## Concours d'idées pour l'établissement d'un plan d'avenir de la Commune de Monthey.

Rapport du Jury.

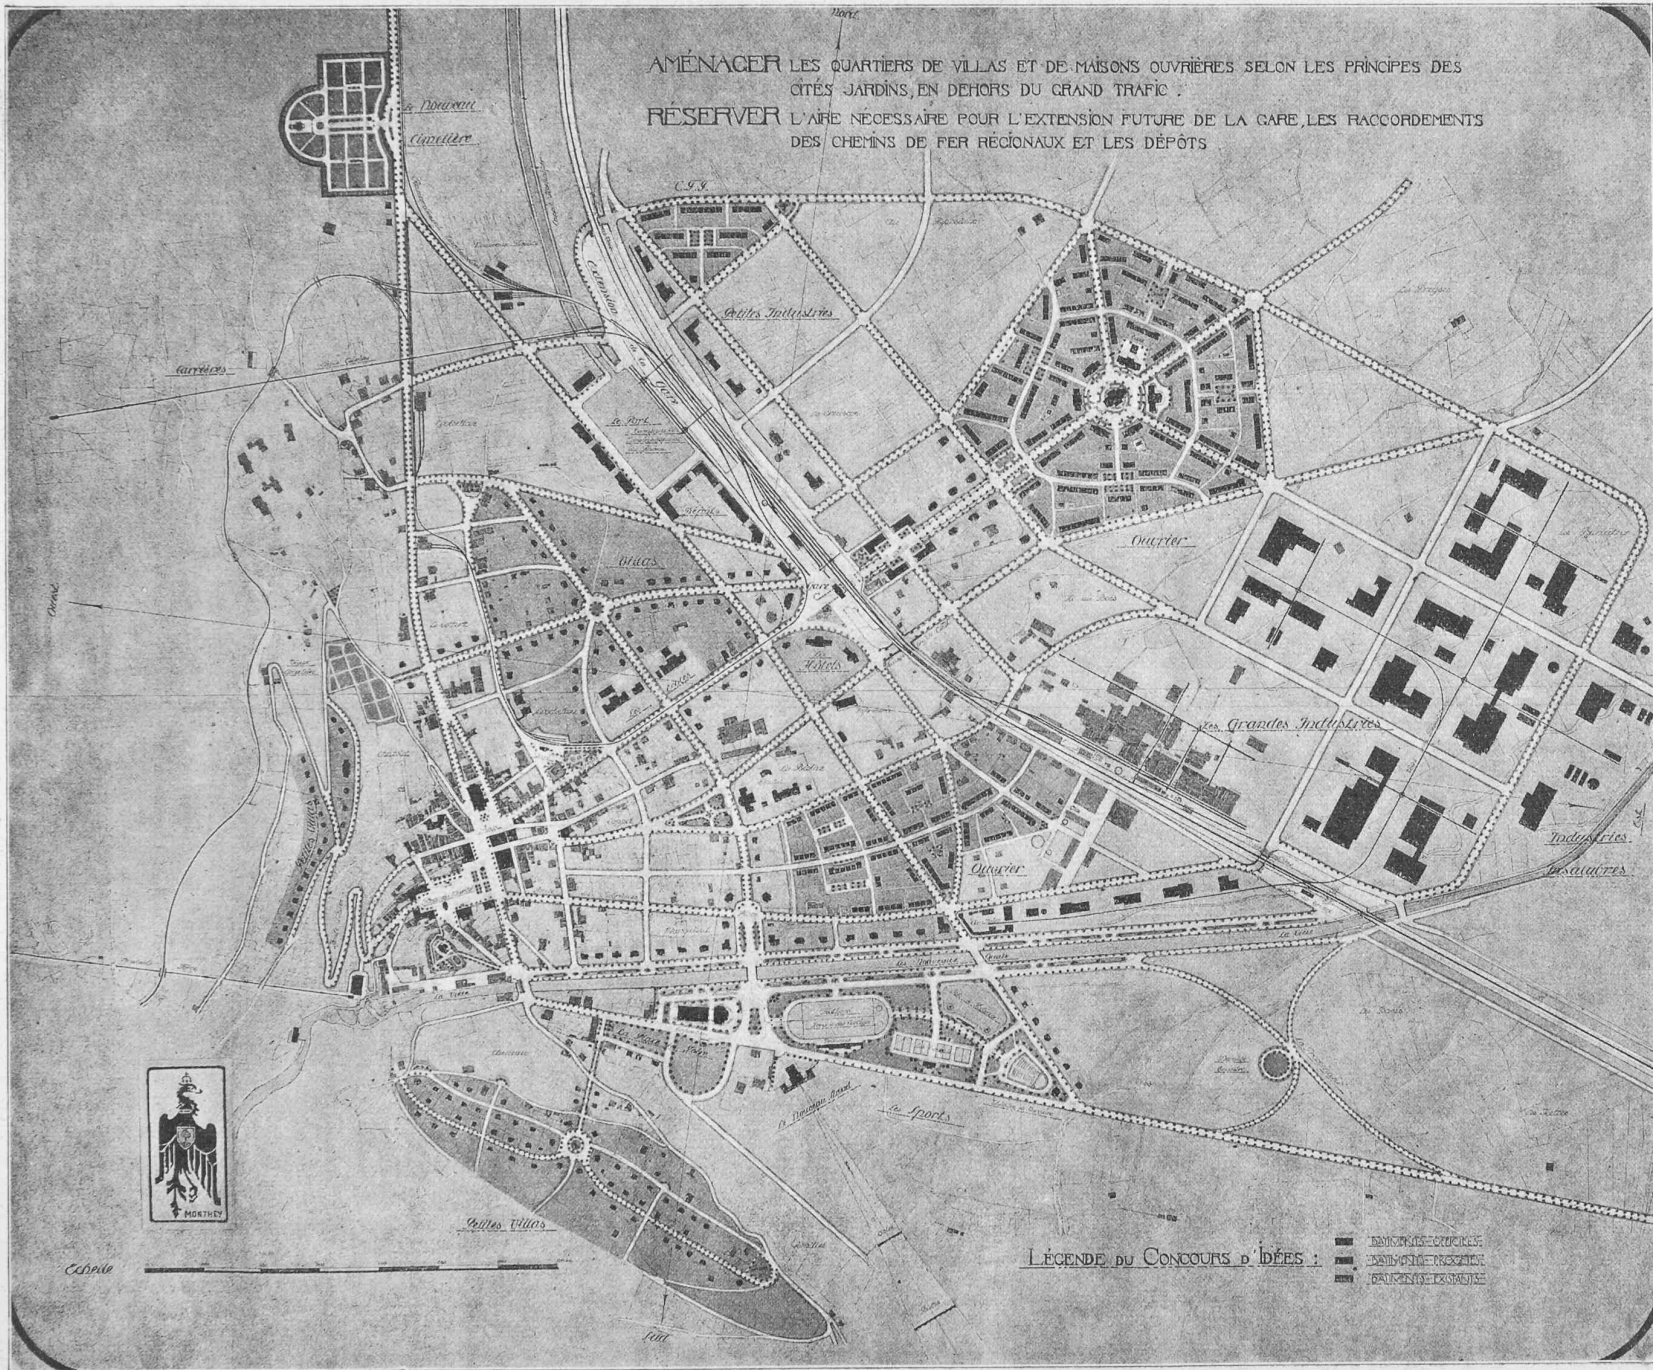
**Monthey.** — Ce projet est caractérisé par un réseau de voies de grande circulation clairement établi. Le nouveau quartier prévu au nord des voies ferrées dans la prolongation de l'avenue de la gare, est d'une composition trop recherchée et artificielle. La liaison du centre au quartier nord-ouest n'est pas suffisante et le nouveau tracé pour la route d'Illiez semble superflu. Par contre le débouché sur la Place des routes d'Illiez et de Collombey est bon, quoique les démolitions qu'il entraîne soient trop importantes.

Les aménagements prévus dans la vieille ville lui enlèvent beaucoup de son caractère et ne sont pas heureux. L'ordonnance de la Place est complètement détruite.

La gare du tramway est insuffisamment étudiée. La place de foire et la place des sports ainsi que le stand sont bien situés et ordonnés avec goût. Il est regrettable que les abattoirs soient placés si près des habitations. Le choix de l'emplacement du cimetière en bordure d'une route importante est critiquable.

Les zones d'habitations et d'industries ne sont pas assez clairement délimitées (fig. 4).

Fig. 5. — Vme prix : projet « Marmettes » de MM. Polak et Hoch, architectes à Montreux et Gardiol, ingénieur à Lausanne. Echelle 1 : 12 000.

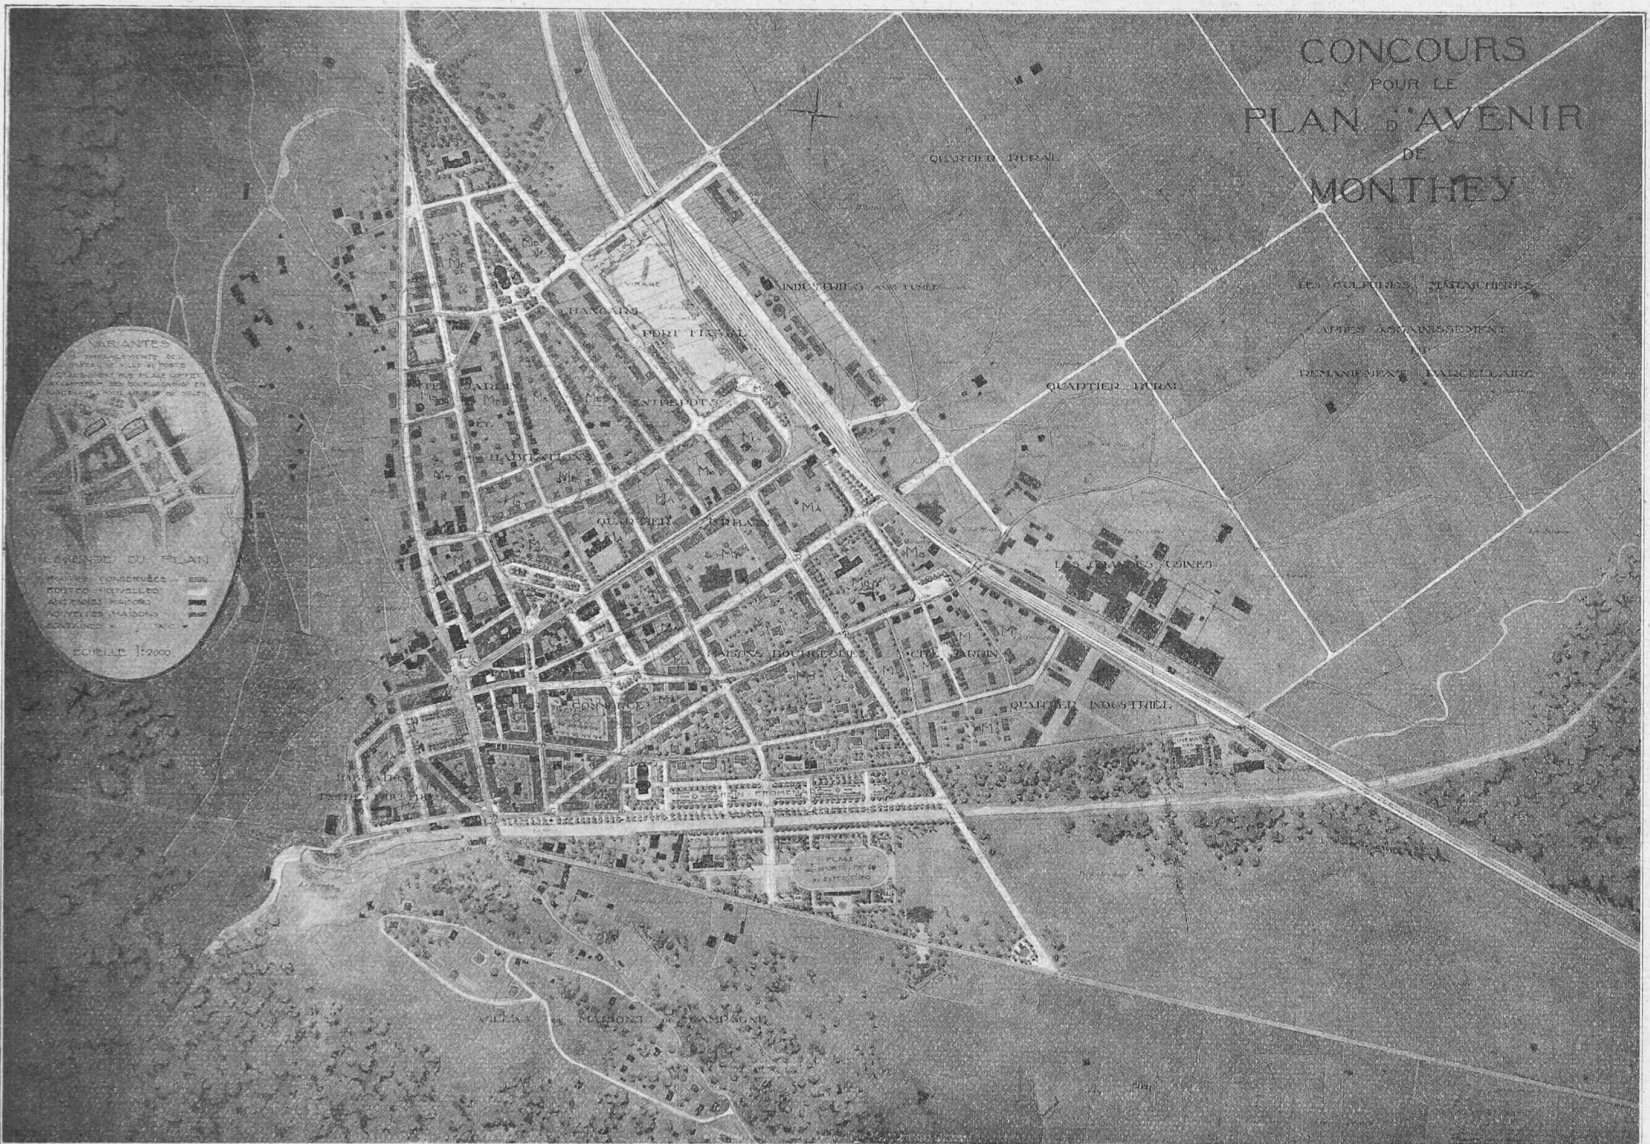
**Marmettes.** — Ce projet est caractérisé par un réseau de voies nouvelles bien établi et par des communications générales judicieuses. L'artère qui relie la route de Saint-Maurice à celle de Collombey présente un tracé excellent, aux débouchés bien étudiés.

Celle qui relie le centre au passage sous voie est également claire et établie de manière à ne pas entraîner la démolition d'immeubles importants; par contre, la liaison du centre de la ville au quartier nord-ouest par le passage sur voie, manque de continuité.

La correction du débouché sur la place, des routes d'Illiez et de Collombey, est très heureuse; elle entraîne cependant la démolition de plusieurs constructions de valeur. Il eût été possible en étudiant de plus près la solution proposée, d'arriver à une disposition moins onéreuse.

L'aménagement de la partie nord-ouest de la ville est le point faible du projet. L'auteur a cherché à cet endroit une composition symétrique qui lui impose des tracés de rues convergentes, morcelant le terrain de façon malencontreuse.

Les zones d'habitations et les zones industrielles sont peu claires. Les aménagements proposés dans la vieille ville sont peu intéressants. Les rues nouvelles obtenues par la démolition de nombreux immeubles sont trop importantes et d'une utilité contestable dans bien des cas.

Le nivellement de la colline du Château-Vieux serait regrettable. Cependant le projet d'aménagement de la station de tramway et de la place publique attenante est très séduisant. Il est regrettable qu'il entraîne cependant la disparition d'un bâtiment neuf et qu'il soit de ce fait d'une réalisation coûteuse.

Les abattoirs et le four à incinérer les ordures sont judicieusement placés. L'ordonnance de la place des sports et des promenades est très bonne, par contre l'emplacement de la place de foire n'est pas heureux.

Il est regrettable aussi que le cimetière soit placé en bordure d'une des routes principales. Ce projet eût gagné à être présenté d'une façon plus technique et plus simple (fig. 5).
